ÚZEMNÍ PLÁN MĚSTA BRNA

Textová část Odůvodnění

Kapitola 18 Rozhodnutí o námitkách (včetně odůvodnění)

Svazek Nb8 *(s osobními údaji)*

Příloha 1: Návrh změn v grafické části Návrhu ÚP

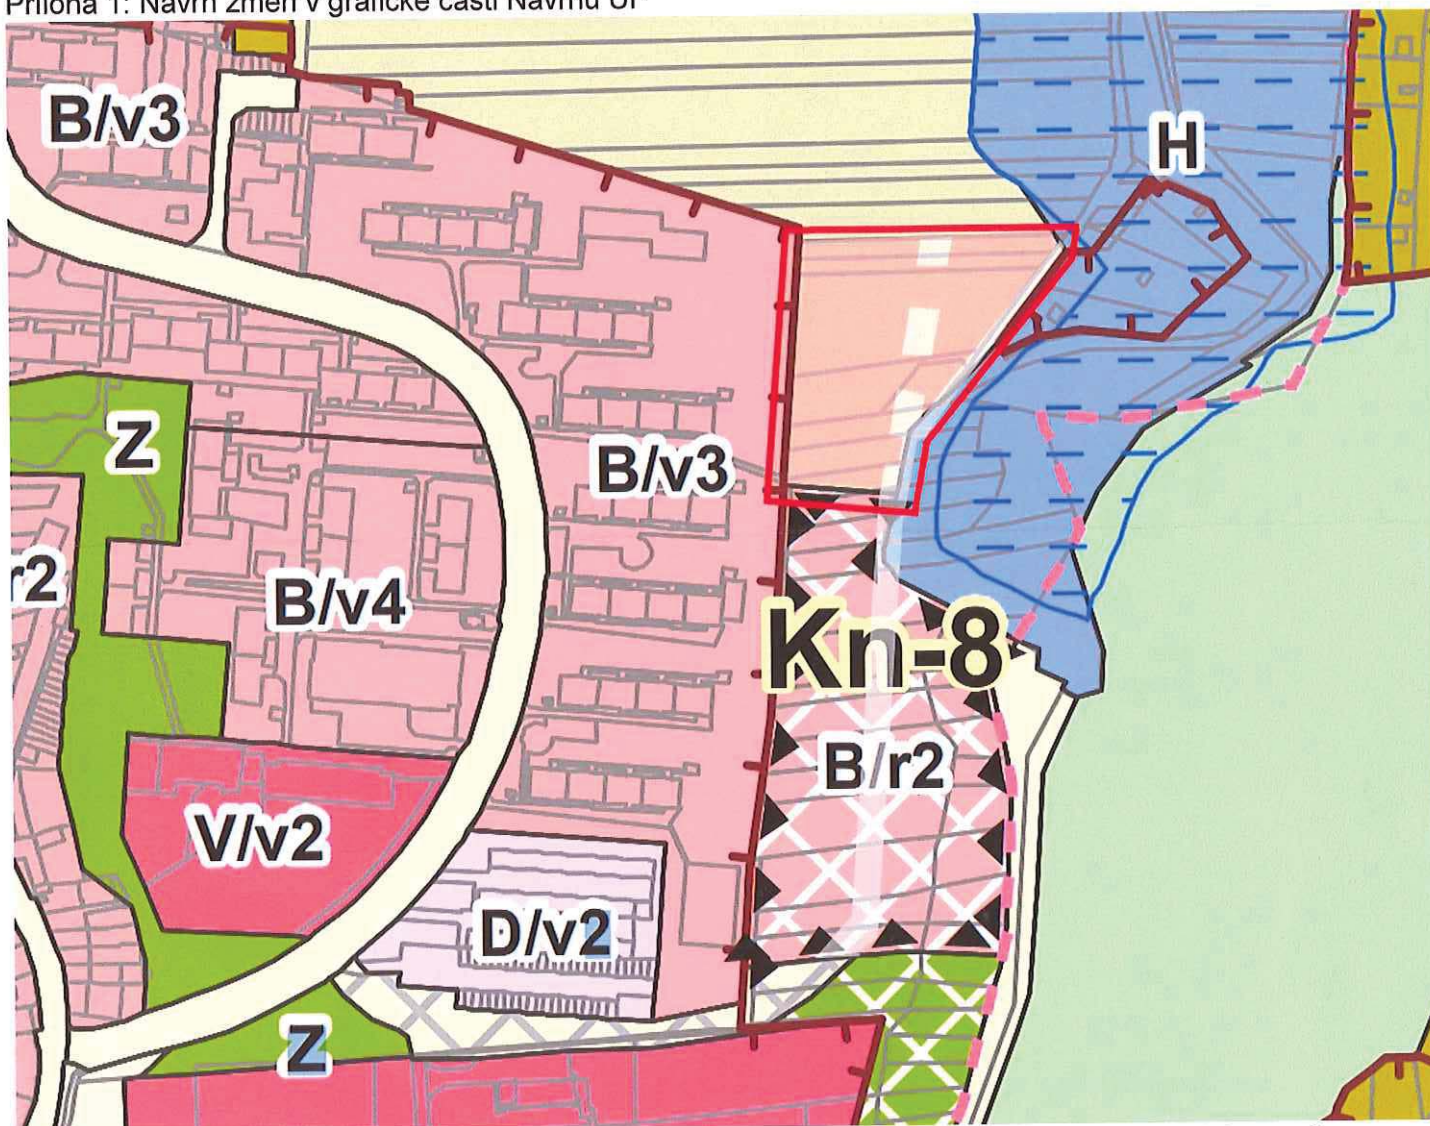
- b. V kontextu v návrhu označené charakteristiky oblasti pak není zcela zřejmý požadavek "zajistit pěší propojení ze západu na východ". Pravděpodobně má jít o pěší přístup z ulice Řezáčova na komunikaci vedoucí tzv. žlebem od školy k retenční nádrži. Nově budované dopravní napojení oblasti z ulice Řezáčova by mělo vést až na cestu tzv. Žlebem, aby byl tak i do budoucna zajištěn bezproblémový přístup k zahrádkám nad retenční nádrží a k retenční nádrži samotné. Současně tím nedojde k zbytečnému zablokování případného rozšíření ploch pro bydlení dále severním směrem.

- c. Návrhová plocha původně počítala i se zástavbou severně od ulice Řezáčova (soudě podle charakteristiky oblasti). Navrhuji plochu rozšířit severním směrem až po p.č. 5798 v k.ú. Komín (viz Příloha 1). Dotčené pozemky nejsou zemědělsky využívány, nenachází se v ochranných pásmech a představují vhodnou a atraktivní lokalitu pro další rozvoj bydlení v městě Brně. Zadání územního plánu v bodu 3.1 uvádí jako hlavní cíl nového ÚPmB omezení suburbanizace. To předpokládá nalezení vhodných ploch pro rozvoj bydlení, aniž by došlo ke zhoršení kvality bydlení ve stávající zástavbě. Plocha uvedená v návrhu fakticky žádné nové plochy nedefinuje, protože lokalita je jako návrhová plocha uvedena i ve stávajícím ÚP. Zde navržené rozšíření alespoň částečně přiblíží hodnoty počtu obyvatel a zastavitelné plochy hodnotám ve variantě II konceptu. Takto provedená změna nechává rovněž prostor pro budoucí rozšíření severním směrem bez nepřiměřeného negativního dopadu na obyvatele v oblasti.

Popis: rozšířena oblast Kn-8 severním směrem o červeně orámovanou plochu. V ploše KN-8 je navržena trasa vedení komunikace tak, aby došlo k jejímu napojení na stávající komunikaci na hrázi retenční nádrže a komunikace umožnila urbanisticky vhodné umístění zástavby RD.

Námítka číslo 5 (zákes)

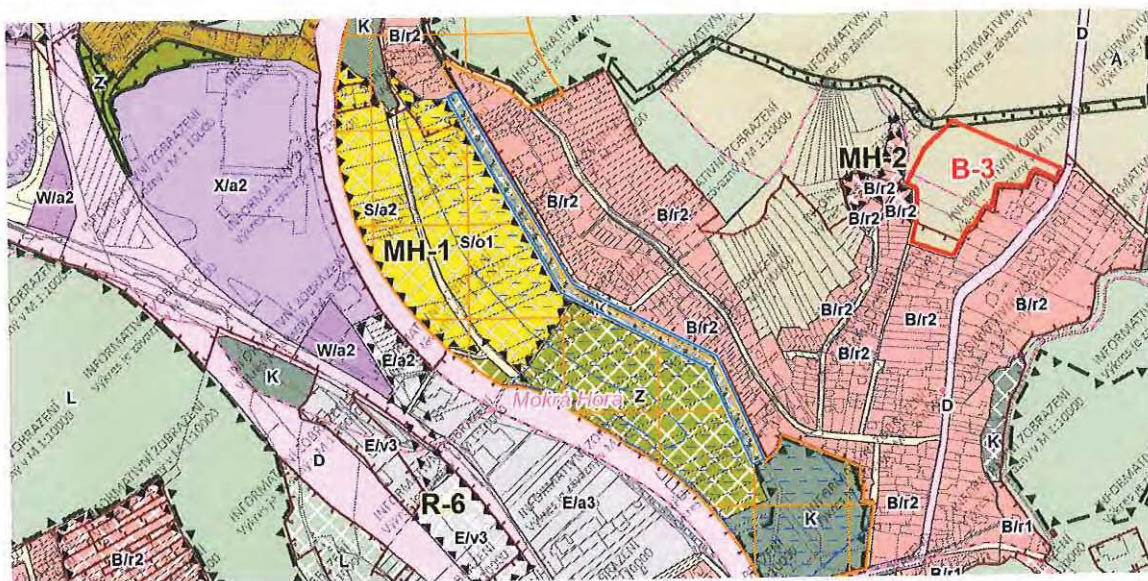
- 4) Biokoridor je navrhován ve své významné části na pozemcích soukromých osob například včetně mně - pozemek parc. číslo 610/29 kat. úz. Mokrá Hora, které a já s jeho vytvořením z výše uvedených důvodů nesouhlasím

- 5) Biokoridor je navrhován v části na pozemku, který je oplocen

Námítka číslo 6 (zákes)

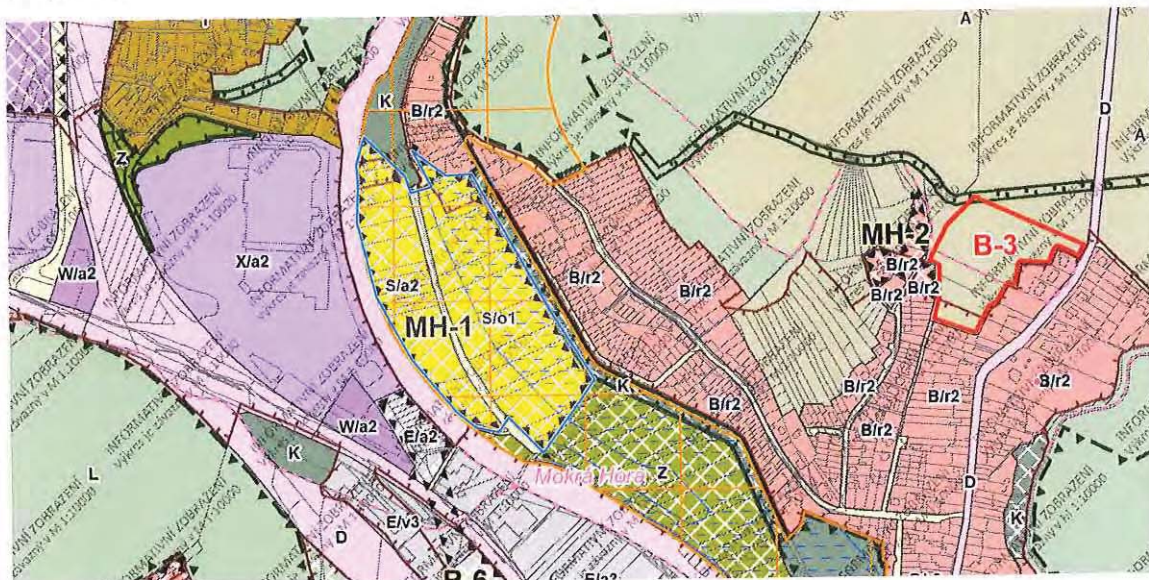
- 4) Na soukromých pozemcích kde není předpoklad, že by mohlo dojít k výkupům není vhodné/možné/mravné plánovat využití pro veřejnost.
 - 5) Navrhované zřízení a rekreační oblasti MH-1 a související návrh funkčních ploch znemožní jakékoliv současné využití a rozvoj pro soukromé vlastníky (současné jsou pozemky využívány pro zemědělství a soukromou a hromadnou rekreaci a sportovní aktivity).

- 6) Je mnohem vhodnější zachovat využití těchto pozemků co nejvíce v souladu se současným platným Územním plánem
- Z výše uvedených důvodů namítám a nesouhlasím s návrhem funkční plochy označené jako S/a1 na mých pozemcích a požaduji označit funkčními plochami, které budou více v souladu se současnými funkčními plochami platného územního plánu města Brna. Například S/v1 ovšem s možností převažující zastavěné plocha nad plochami nezastavěnými.
